**CITTÀ DI
GIUSSANO**

VARIANTE PUNTUALE AGLI ATTI DEL PGT PER L'AMBITO DI TRASFORMAZIONE TR7

**Proposta di controdeduzione alle
osservazioni alla Variante, ai pareri degli
enti competenti.**

Emissione documento: 20 marzo 2017 – **Revisione n. 10, 05 maggio 2017**

Corpi di fabbrica individuati nel Catasto Teresiano, 1722⁷

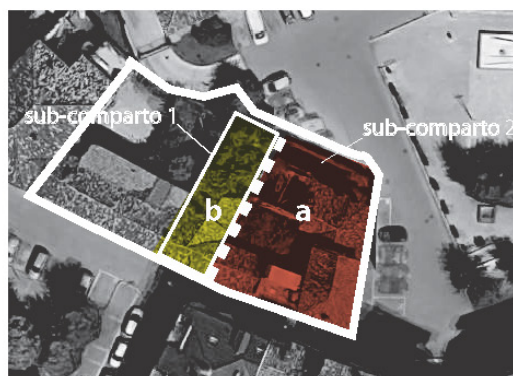
Punto 2.

Linee guida del progetto al capoverso "Sub - comparto 1"

Ristrutturazione edilizia con possibilità di demolizione e ricostruzione.

Restauro e risanamento conservativo per il solo corpo di fabbrica, orientato nord-sud, confinante con il Caseggiato colonico sottoposto a tutela per il quale si opererà tramite restauro conservativo (Sub –comparto 2).

Punto 2. L'Amministrazione comunale, facendo riferimento al testo descrittivo del Decreto della Soprintendenza relativo al caseggiato Mazenta che segnala come permanenza storica – architettonica il corpo di fabbrica (nord-sud) della corte privata risalente al Catasto teresiano⁶, in attuazione agli obiettivi del PTCP vigente (ob. 5.3) e della presente Variante puntuale, propone esclusivamente per questa porzione di fabbricato della corte privata (sub- comparto 1) il restauro e risanamento conservativo come modalità di intervento edilizio rivolta a conservare l'organismo edilizio e ad assicurarne la funzionalità nel rispetto degli elementi tipologici, formali e strutturali dell'edificio. Pertanto, l'AC propone di accogliere il presente punto integrando la scheda d'Ambito del TR7 come segue:

PROPOSTA DI MODIFICA ESTRATTO TESTO SCHEDA AT (TR7) ADOTTATA

Ristrutturazione edilizia con possibilità di demolizione e ricostruzione.

Restauro e risanamento conservativo per il solo corpo di fabbrica, orientato nord-sud, confinante con il Caseggiato colonico sottoposto a tutela per il quale si opererà tramite restauro conservativo (Sub –comparto 2).

a - Restauro e risanamento conservativo (Dec. di riconos. interesse storico 24/10/2016);
b - Restauro e risanamento conservativo.⁷

Corpi di fabbrica individuati nel
Catasto Teresiano, 1722⁷

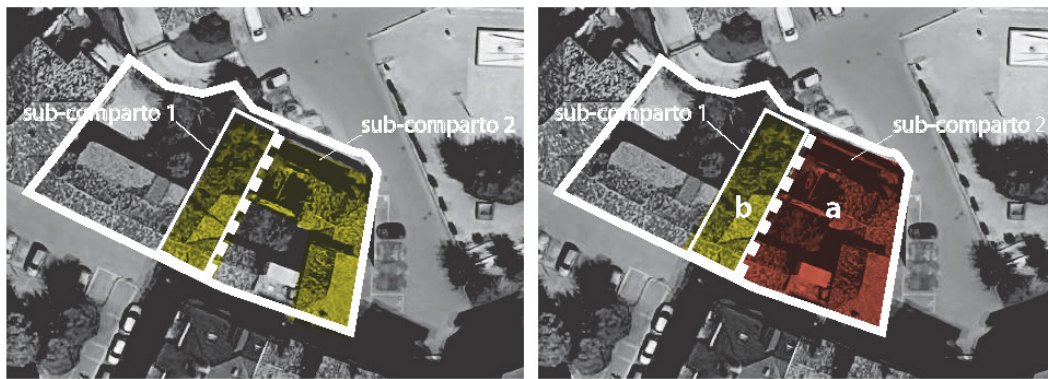
L'Osservante chiede di inserire, nella relativa scheda d'ambito, puntualmente individuata a pag. 32 della Relazione, il presente inciso *"il corpo di fabbrica ricadente nell'originario impianto del Caseggiato Colonico – identificato con tratteggio nero – dovrà essere sottoposto ad interventi di restauro e risanamento"*

L'Amministrazione comunale, facendo riferimento al testo descrittivo del Decreto della Soprintendenza relativo al caseggiato Mazenta che segnala come permanenza storica – architettonica il corpo di fabbrica (nord-sud) della corte privata risalente al Catasto teresiano⁷, in attuazione agli obiettivi del PTC vigente (ob. 5.3) e della presente Variante puntuale, propone esclusivamente per questa porzione di fabbricato della corte privata (sub- comparto 1) il restauro e risanamento conservativo come modalità di intervento edilizio rivolta a conservare l'organismo edilizio e ad assicurarne la funzionalità nel rispetto degli elementi tipologici, formali e strutturali dell'edificio. Pertanto, l'AC propone di integrare la scheda d'Ambito del TR7 come segue:

PROPOSTA DI MODIFICA ESTRATTO TESTO SCHEDA AT (TR7) ADOTTATA

Ristrutturazione edilizia con possibilità di demolizione e ricostruzione.

Restauro e risanamento conservativo per il solo corpo di fabbrica, orientato nord-sud, confinante con il Caseggiato colonico sottoposto a tutela per il quale si opererà tramite restauro conservativo (Sub –comparto 2).

a - Restauro e risanamento conservativo
(Dec. di ricons. interesse storico 24/10/2016);
b - Restauro e risanamento conservativo.⁷
